ke Smlouvě o dílo ze dne 11. 10. 2018

se níže uvedeného dne, měsíce a roku dohodly, že tímto Dodatkem se mění a doplňuje Smlouva o dílo, uzavřená mezi smluvními stranami dne 11. 10. 2018, ve znění jejího dodatku č. 1 ze dne 8. 1. 2019, dodatku č. 2 ze dne 29. 3. 2019, dodatku č. 3 ze dne 24. 4. 2019, dodatku č. 4 ze dne 26. 6. 2019, dodatku č. 5 ze dne 12. 11. 2019, dodatku č. 6 ze dne 28. 1. 2020, dodatku č. 7 ze dne 30. 4. 2020, dodatku č. 8 ze dne 28. 5. 2020, dodatku č. 9 ze dne 24. 6. 2020 a dodatku č. 10 ze dne 24. 6. 2020 (dále jen „**Smlouva**“), jejímž předmětem je zhotovení stavby s názvem „Pavilon tropického zemědělství“ (dále jen „**Stavba**“).

- 2) Rozsah dohodnutých změn je definován obsahem změnových listů č. 36, 44, 55, 56, 62, 69 - 74 a jejich příloh, které jsou nedílnou součástí tohoto Dodatku v příloze č. 1.

Projekt registrační číslo:	CZ.02.2.67/0.0/0.0/16_016/0002514
Stavba:	Pavilon tropického zemědělství
Objekt:	SO 02 - Novostavba pavilonu FTZ

NÁZEV VÝKRESU	ARCHIVNÍ ČÍSLO	ČÍSLO ZAKÁZKY 16-115-5
SCHÉMA KOTELNY	ČÍSLO VÝKRESU TZ 02.1/003	REVIZE 02

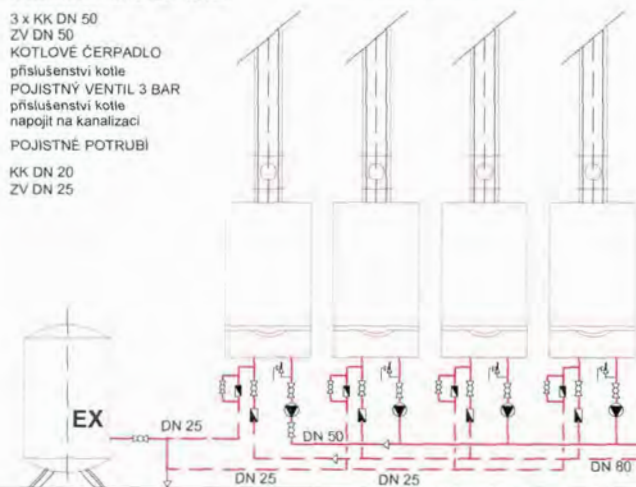
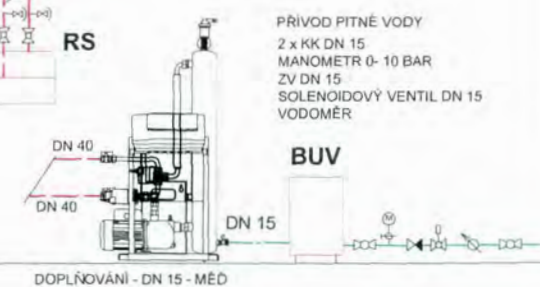
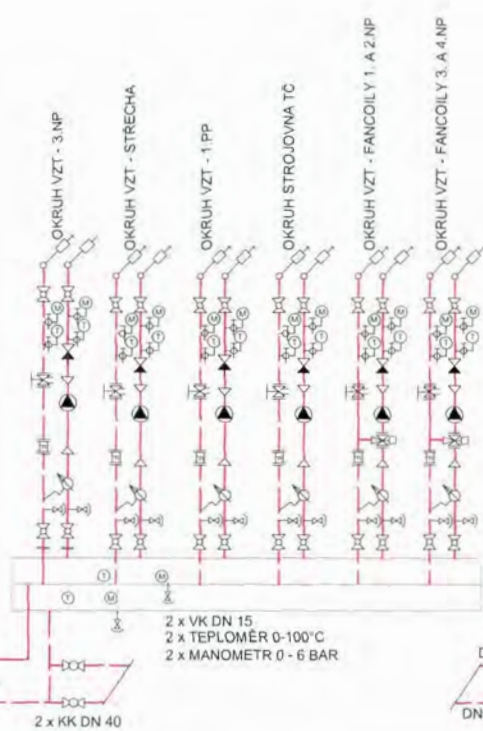
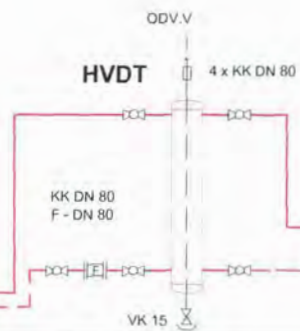
Původní PD obsahovala směšovací uzel pro každou VZT jednotku (3ks) na rozvaděči, ale vzhledem k správné funkčnosti díla je nutné umístit směšovací uzel přímo do jednotky na střeše objektu. AD zaslal změnu PD rozdělovače pro VZT jednotky na střeše objektu.

Tři větve na rozdělovači pro VZT jednotky na střeše (3ks směšovacích uzlů)

Směšovací uzel pro VZT jednotku bude umístěn přímo v jednotce na střeše objektu (3ks) a tento ZL upravuje nové vybavení rozvaděče dle podkladu od AD.

ZL56 - Sádrokartonové konstrukce

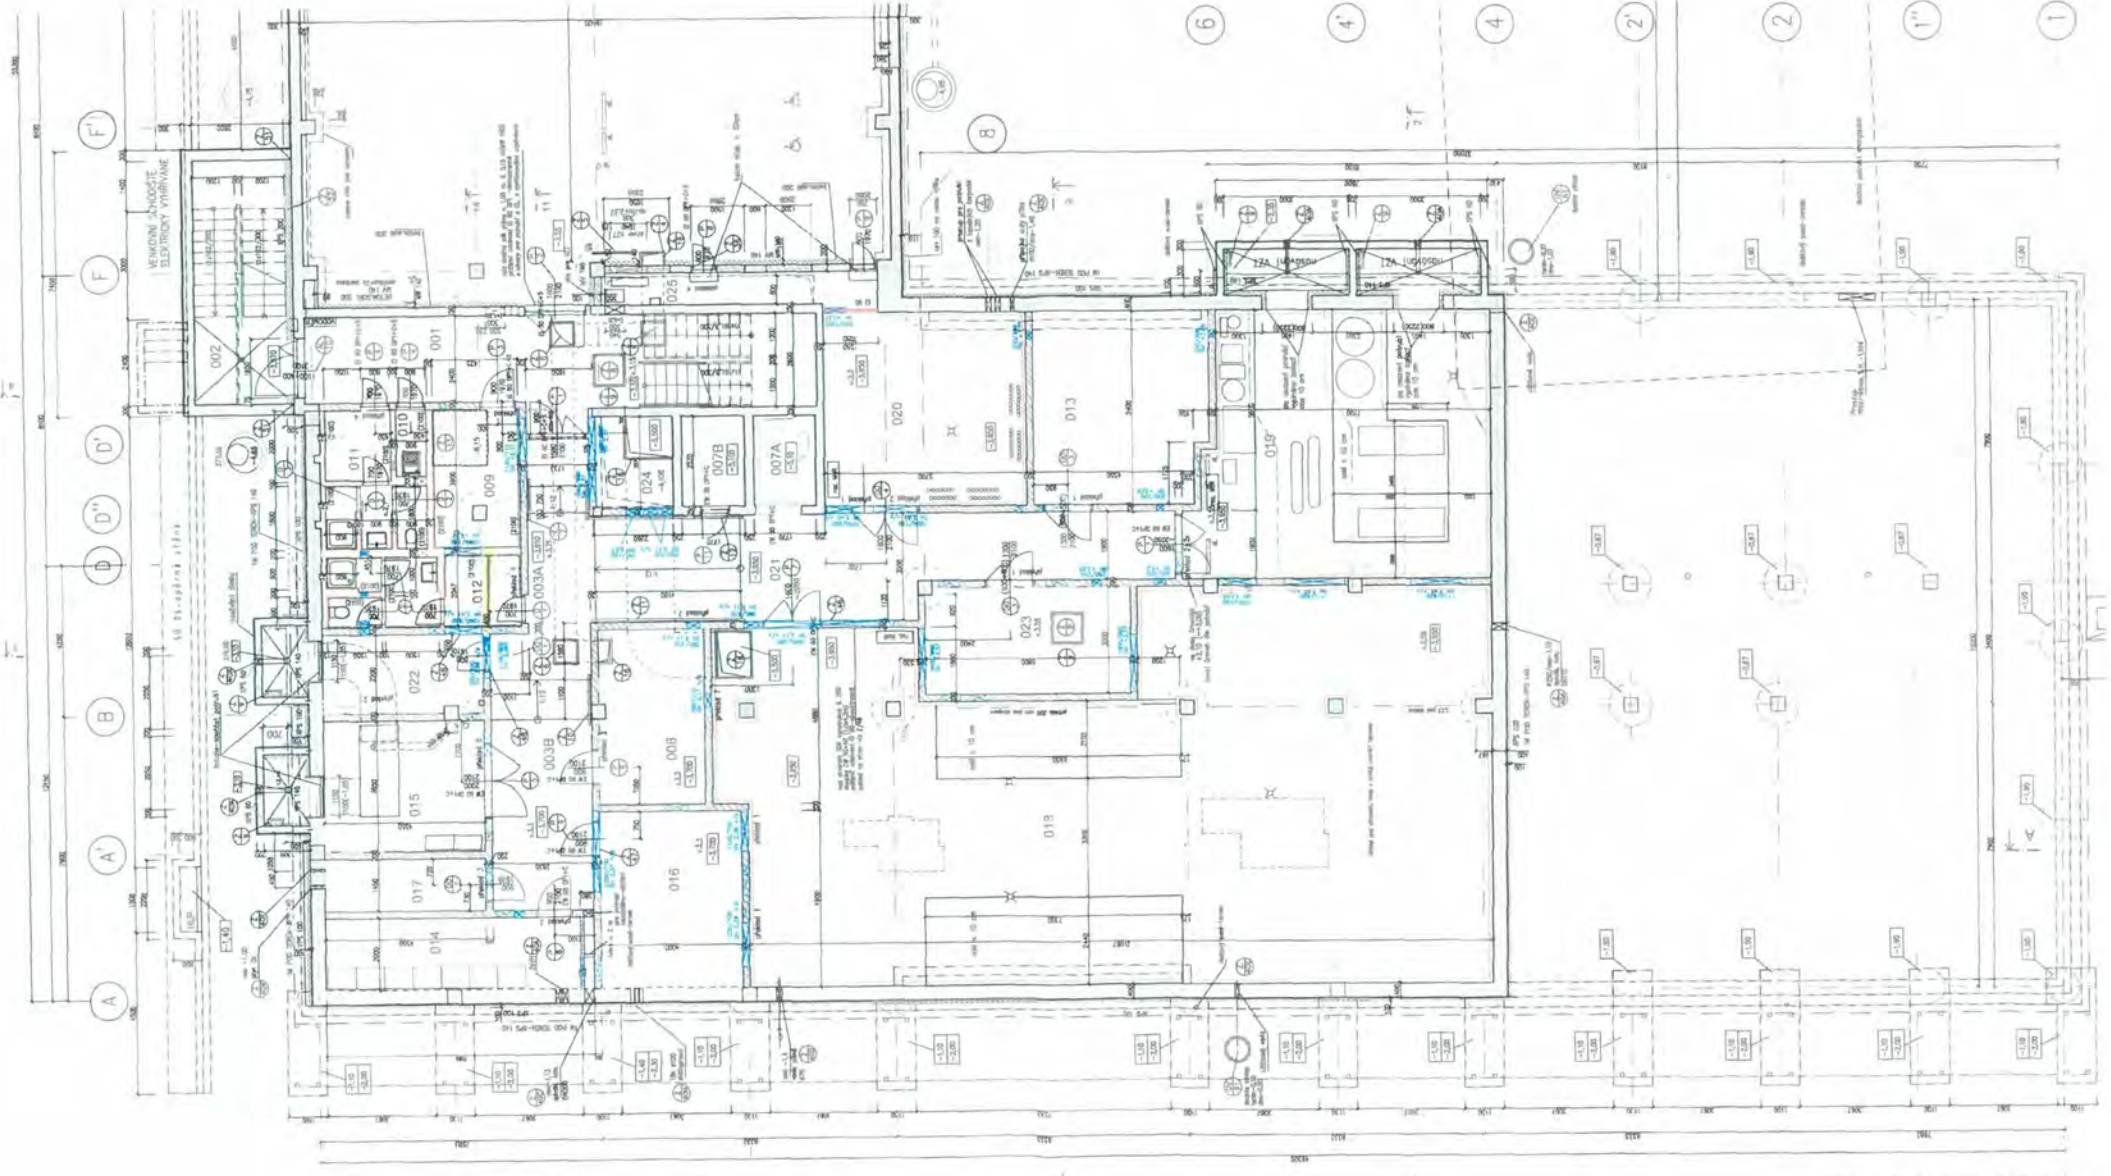
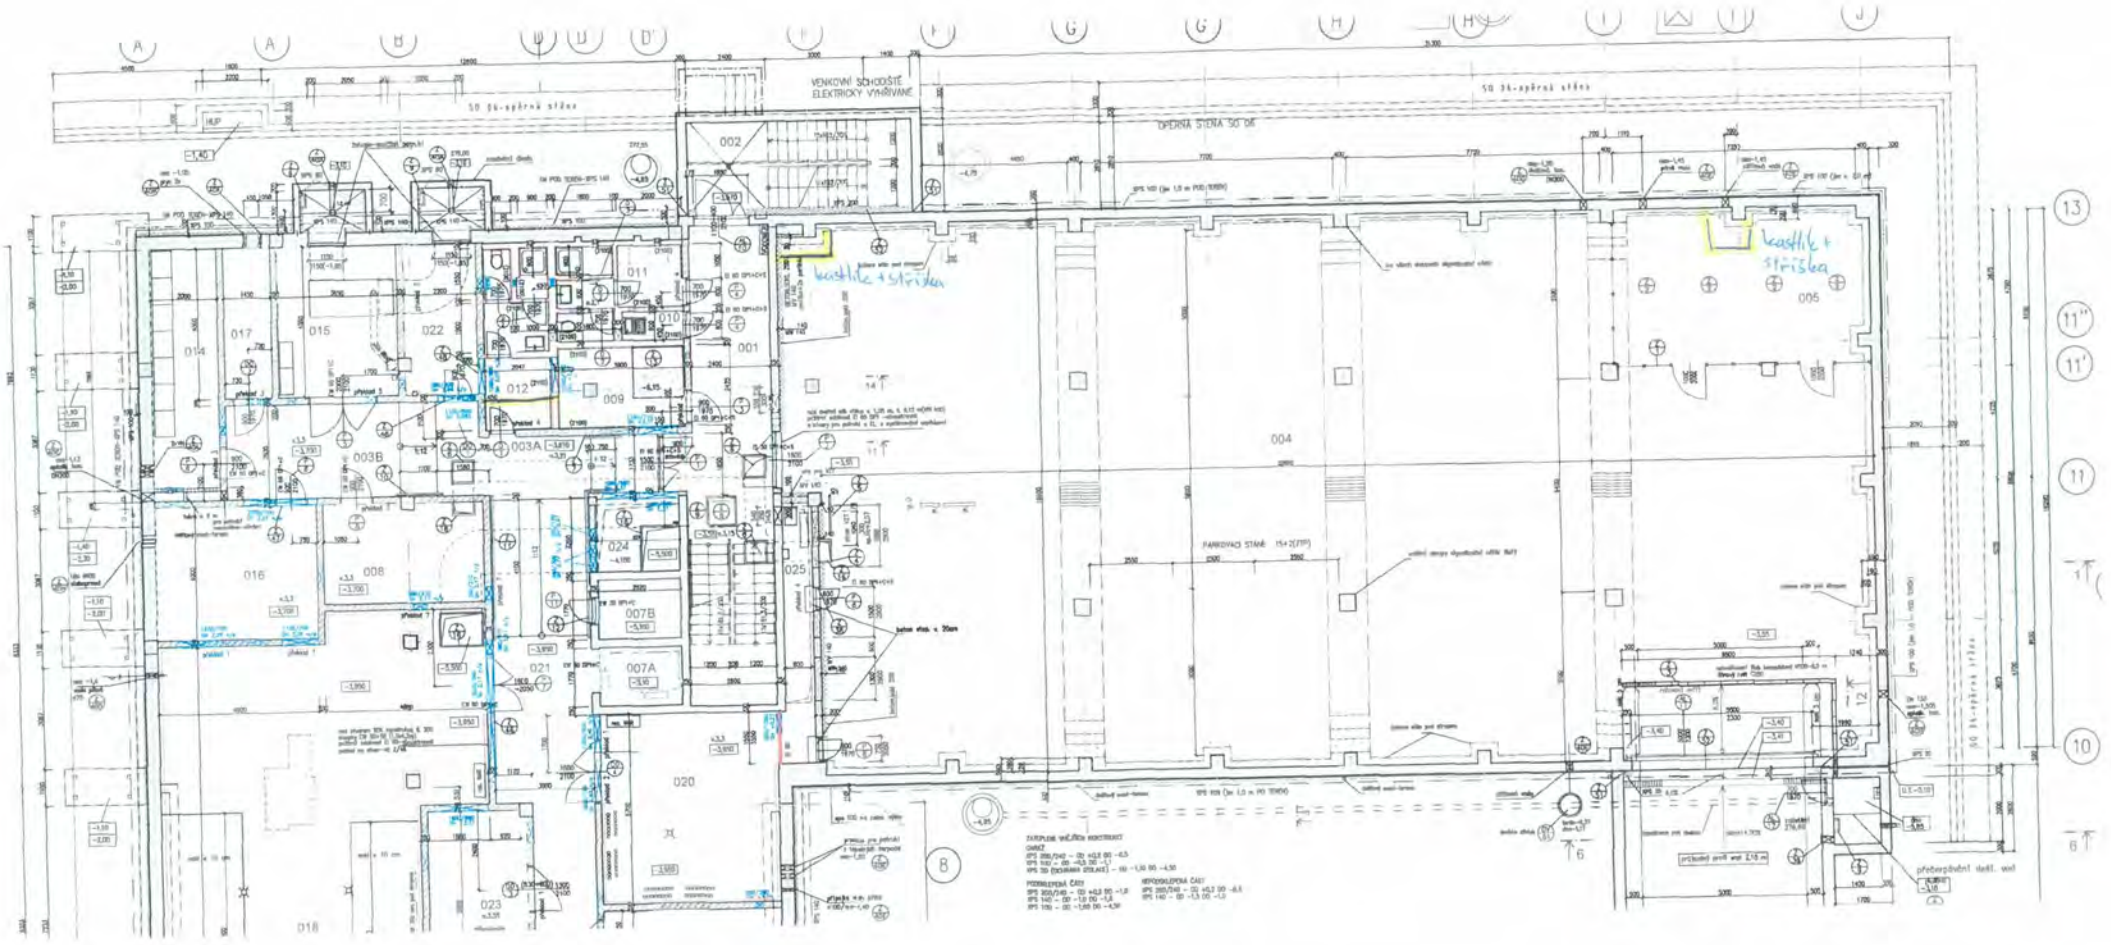
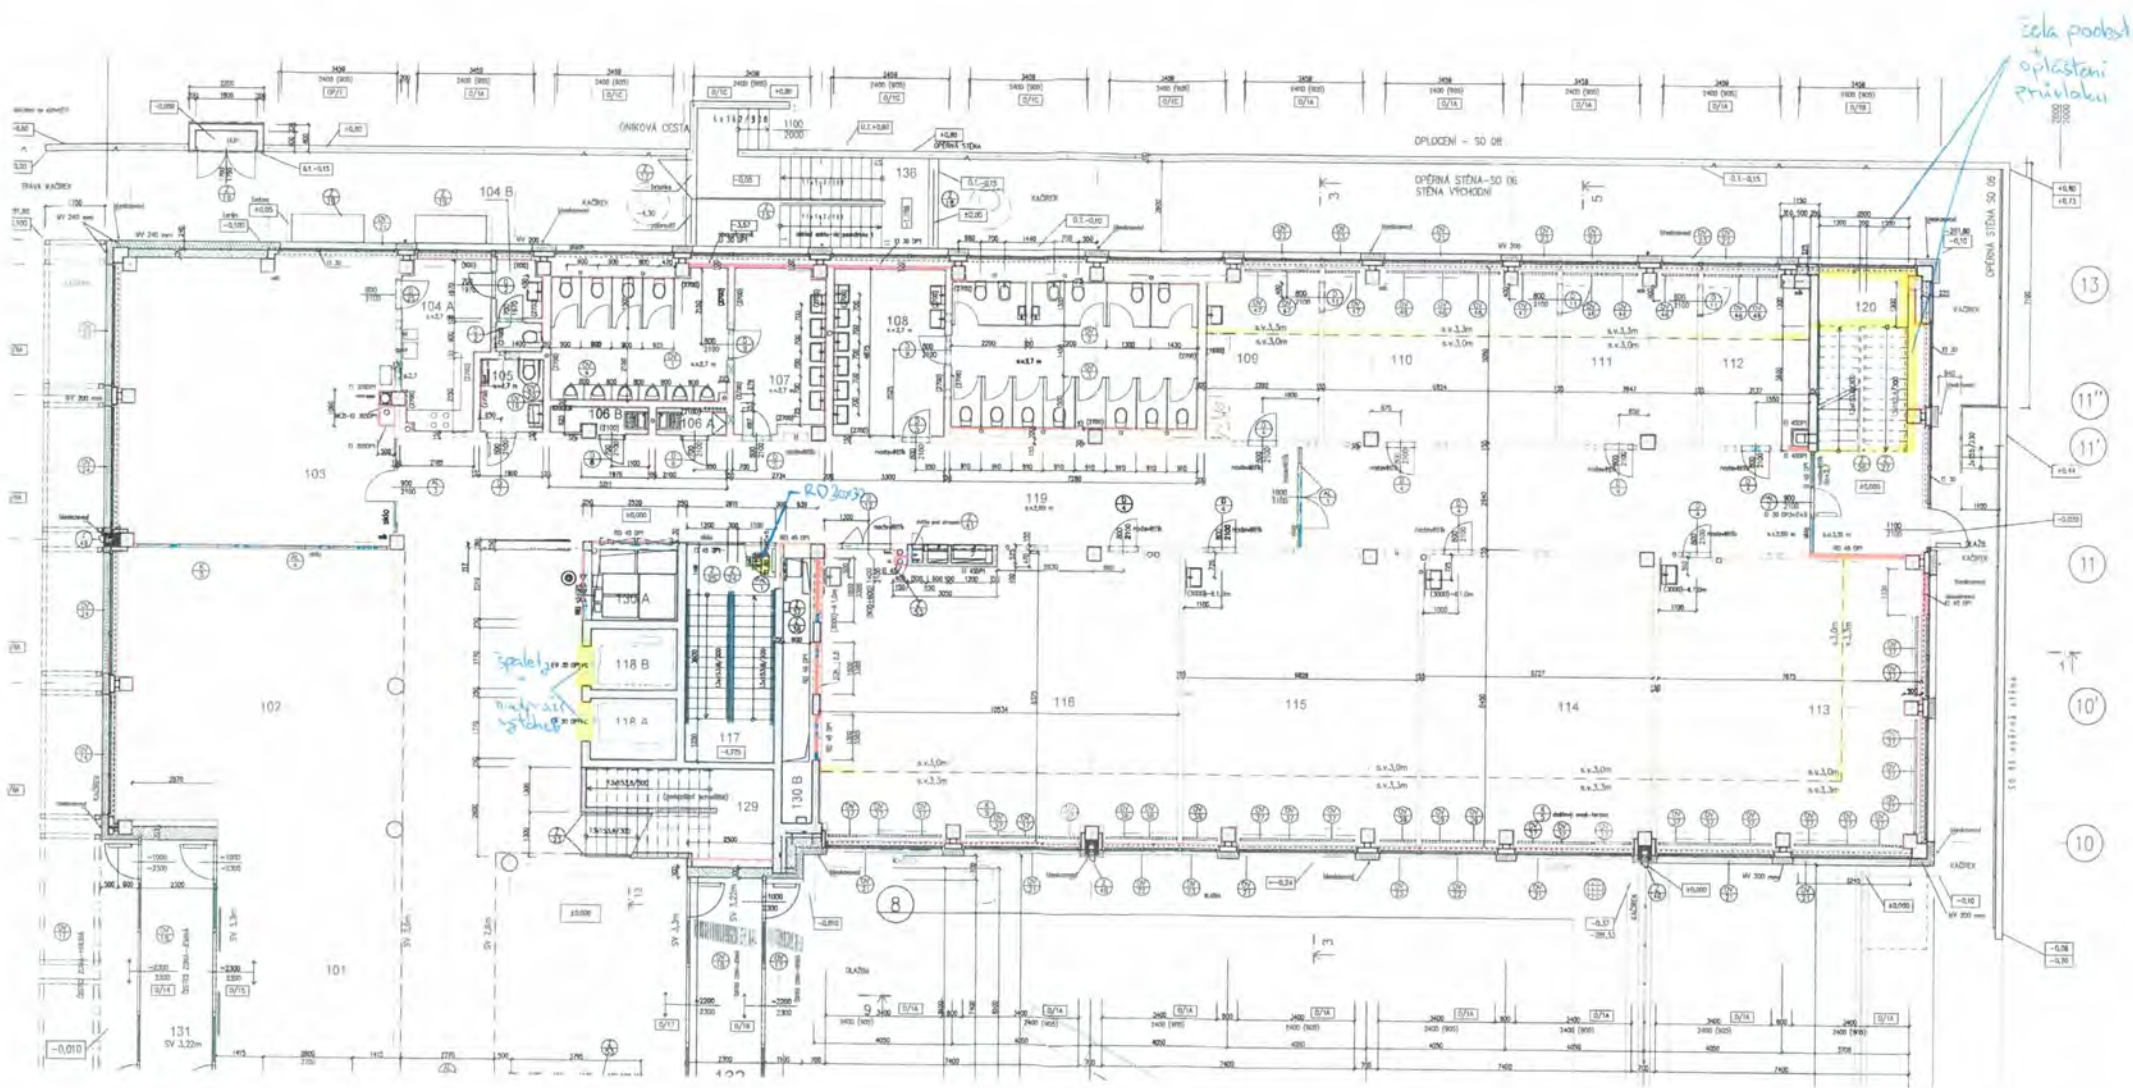
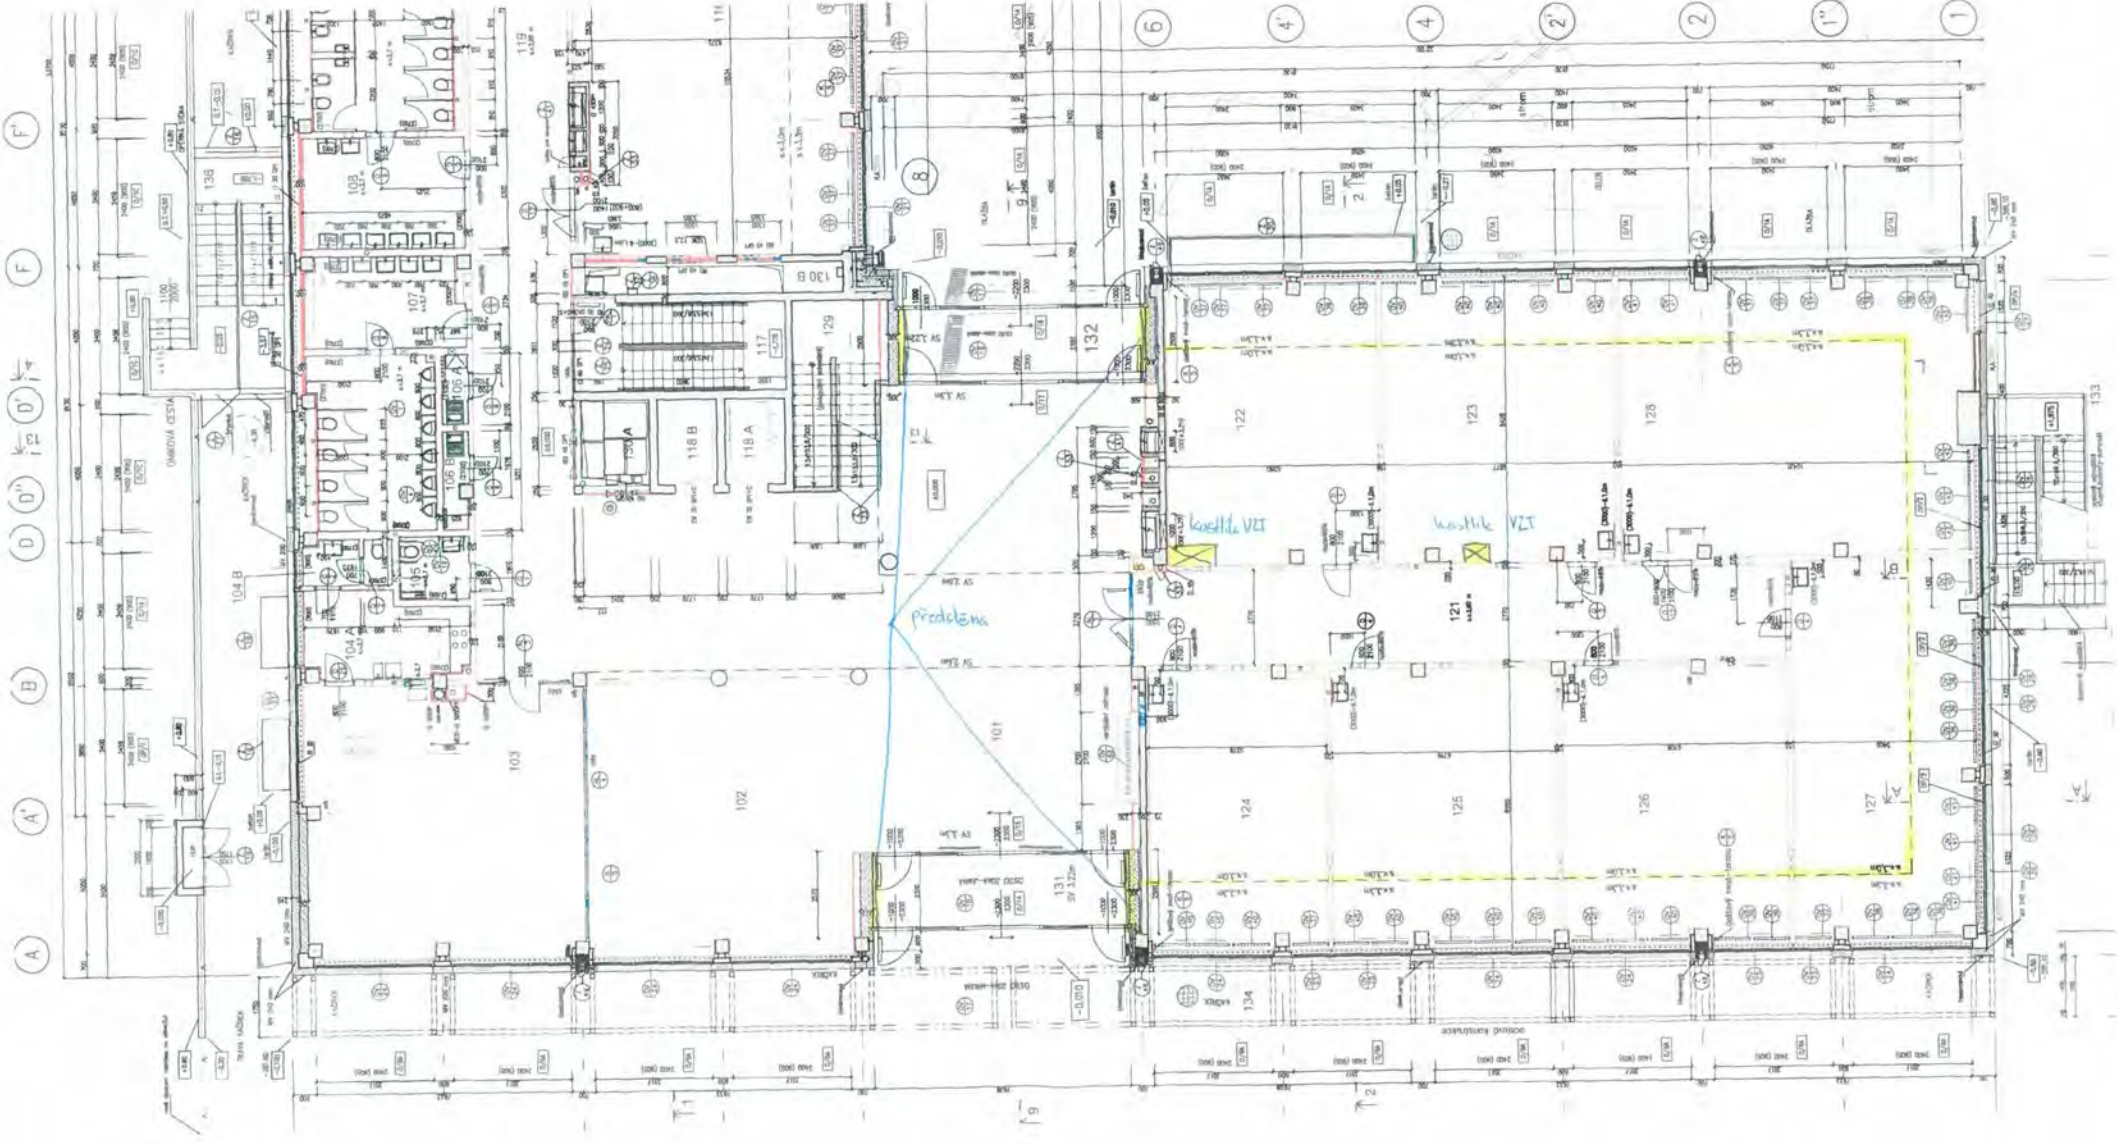
V DPS a VV nebyla řešena finální povrchová úprava ž.b. konstrukcí, navazující na sádrokartonové obklady stěn a stropů. Jedná se o průvlaký zadního schodiště v 1.NP - 4.NP, čela schodišťových podest, boční a horní špalety u výtahových dveří a obklad svislých stěn navazujících na konstrukci světlíku a navrženého podhledu. Další změna spočívá v navýšení výšky sádrokartonových čel, oddělující výškově rozdílné podhledy stropů. Tato změna vzešla z nutnosti snížení výšky sádrokartonových podhledů a to vzhledem k prostorovému podstropnímu umístění technologických rozvodů v 1.NP, 3.NP, 4.NP a 1.PP. Dále díky vedení rozvodů elektro a ZTI po povrchu nosných Ž.B. konstrukcí, bez možnosti jejich zadrážkování, je nutné předsadit sádrokartonové obklady od těchto konstrukcí. Jedná se o předsazené předstěny a rozšíření opláštění sloupů. S ohledem na hygienické a estetické požadavky je nutné provést sádrokartonové opláštění vzduchotechnických podstropních rozvodů, které vedou mezi jednotlivými místnostmi a elektro rozvody nad rozvaděči. Na základě dodatečného požadavku projektanta PBR a HZS je nutné provést napojení zařízení FVE na tlačítko TOTAL STOP - provedení kabeláže mezi FVE zařízením na střeše 4.NP a obsluhou PPO v 1.NP, což obnáší demontáže a zpětné montáže SDK konstrukcí stěn vč. výřezů a oprav SDK pro dopojení kabelu do rozvaděče. Opravy děr sádrokartonových konstrukcí vychází s požadavku Objednatele a kolize elektro rozvaděče s vybavením AVT techniky. Kolize je řešena přesunem el. rozvaděče z místností do chodby. SDK opláštění a zateplení automatického filtru v 1.PP je na základě požadavku GP a to z důvodu zabránění možnosti poškození technologie díky nižším teplotám v daném podlaží 1.PP. Dodávky a montáže revizních dvířek do sádrokartonových konstrukcí pro zpřístupnění jednotlivých technologií AVT, VZT, elektro, které nebyly součástí DPS a VV.

- 1) Doplnění sádrokartonového obložení průvlaků zadního schodiště, čel podest a mezipodest schodiště, bočních a horních špalet výtahových dveří a svislých stěn navazujících na světlík.
- 2) Doplnění výšky čel sádrokartonem, mezi rozdílnými výškami podhledů.
- 3) Změna způsobu provedení a rozšíření předsazení sádrokartonových předstěn a opláštění sloupů.
- 4) sádrokartonové opláštění VZT rozvodů pod stropem a elektro rozvodů nad rozvaděči.
- 5) Demontáže, zpětné montáže příček a opravy sádrokartonů pro napojení FVE na TOTAL STOP.
- 6) Opravy sádrokartonových konstrukcí po přemístění elektro rozvaděče (kolize s vybavením AVT).
- 7) Sádrokartonové opláštění vč. ohranění rohů Automatického filtru v 1.PP
- 8) Doplnění dodávky a montáže revizních dvířek.
